# **Nota Zienswijzen en Wijzigingen bij ontwerp inpassingsplan Herziening PIP BPL optimalisatie Kranenpool Brunssum**

Behoort bij het besluit van het college van Gedeputeerde Staten van 2 februari 2016 inzake het voorstel aan Provinciale Staten tot vaststelling van het provinciaal inpassingsplan Herziening PIP BPL optimalisatie Kranenpool Brunssum

Figuur 1. Vergelijking plangrens PIP BPL 2012 (blauw) en ontwerp inpassingsplan Herziening PIP BPL optimalisatie Kranenpool Brunssum (wit)

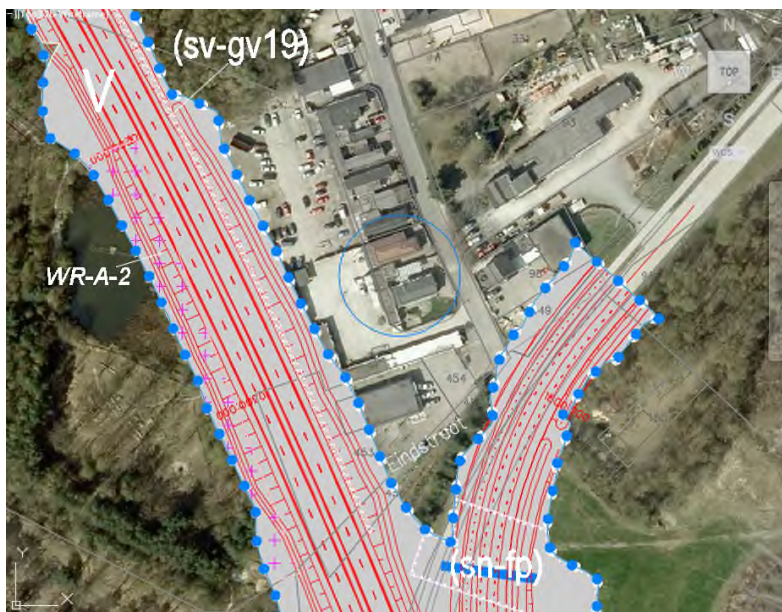
3. Reclamant stelt dat geen gedegen onderzoek is verricht noch rekening is gehouden met de trillingen die door het wegverkeer worden veroorzaakt op de woonwagen van cliënt.
4. Reclamant constateert dat de plangrens afwijkt van het oorspronkelijke plan en minimaal 1 tot 1,5 m dichterbij de woonwagen is gekomen. De nog beschikbare bedrijfsruimte is over de gehele lengte van het bedrijfsterrein met tenminste 1 tot 1,5 m verkleind, wat grote negatieve gevolgen heeft voor de bedrijfsvoering en wat leidt tot een negatieve invloed op de doorrijroute op het bedrijfsterrein. En reclamant vraagt zich daarbij tevens af of deze negatieve PIP plangrens verschuiving past binnen het gemeentelijke vigerende bestemmingsplan.

4. De reactie dat PIP-BPL grens onvoldoende onderbouwd en gemotiveerd zijn, wordt niet gedeeld. In tegenstelling tot hetgeen reclamant stelt is geen sprake van een verschuiving van de PIP grens. De plangrens in het PIP BPL 2012 en in het ontwerp inpassingsplan Herziening PIP BPL optimalisatie Kranenpool Brunssum zijn hetzelfde (figuur 1). Er is geen sprake van verschuiving richting de woonwagen en het bedrijfsterrein van reclamant en daarmee ook niet van beperking van de bedrijfsruimte en/of negatief effect op de doorrijroute. De vraag of de verschuiving past binnen de gemeentelijke vigerende bestemming is daarmee niet relevant.
